# Změnový list č. 02

Stavba: ISŠTE SOKOLOV – REVITALIZACE OBJEKTU SO706 SOKOLOV

**BETONOVÉ PODLAHY V M.Č. 1.01 A 2.01 – NOVÉ POTĚRY**

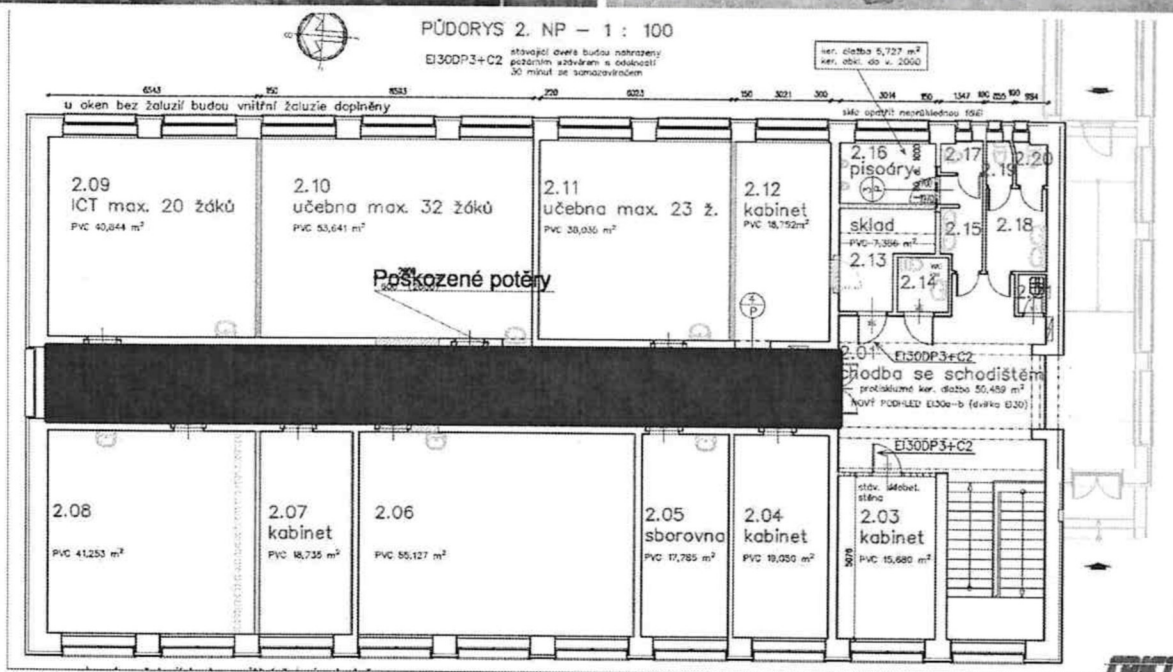
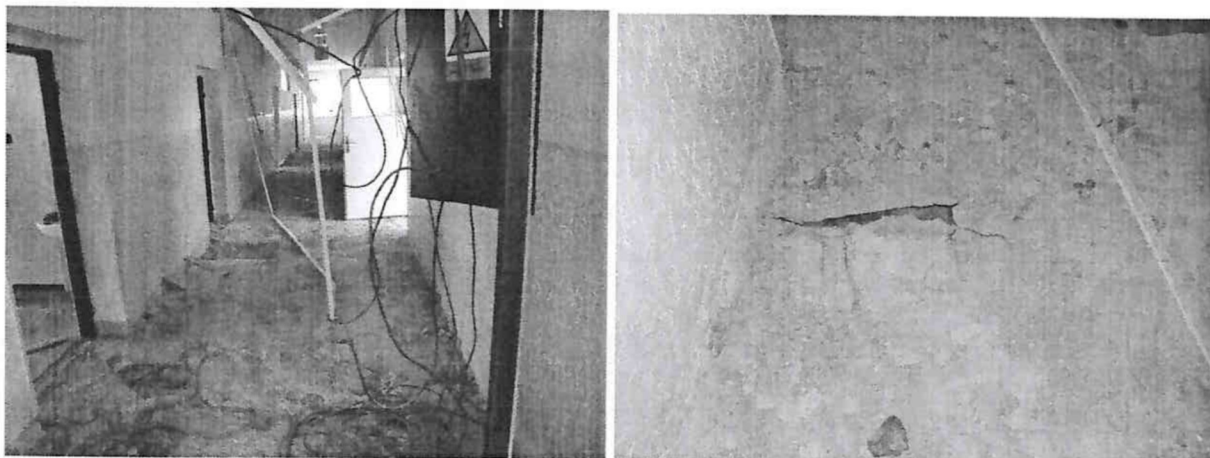
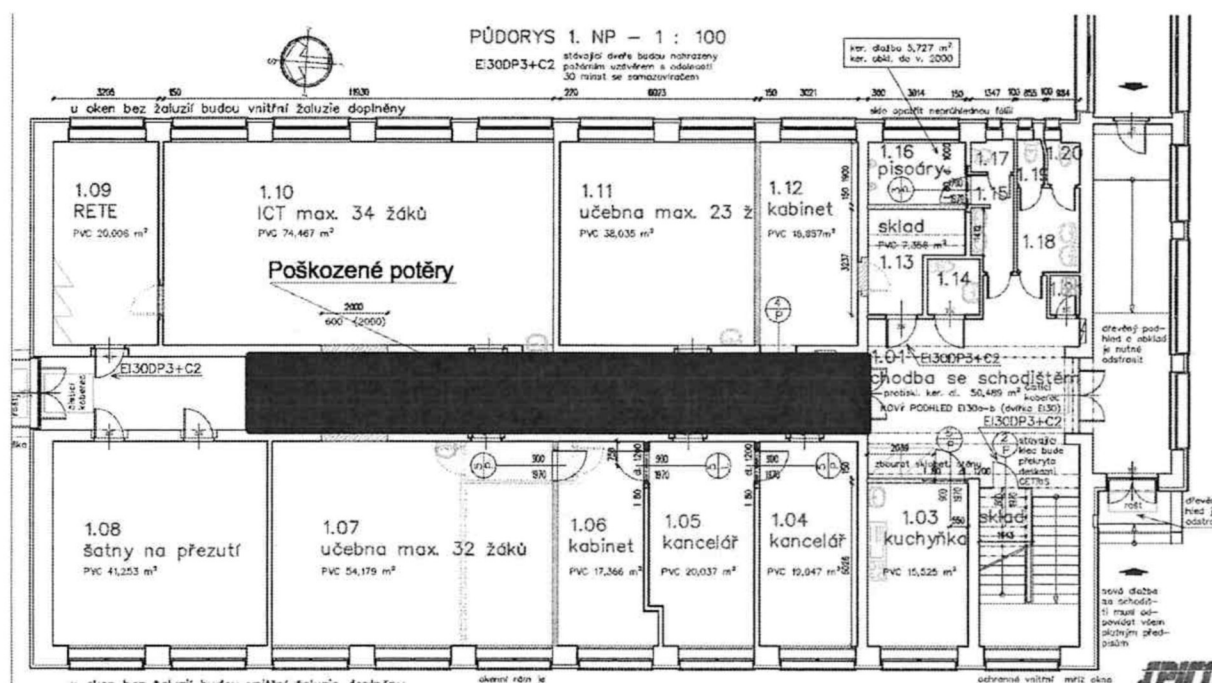
Po demontáži dlažeb betonových podlah v 1. NP bylo zjištěno, že potěrové betony pod dlažbami se rozpadají a jsou nesoudržné. Projektantem bylo vyhodnoceno, že je nutná výměna potěrů.

Nevyhovující podkladní vrstvy pro provedení finálních povrchů.
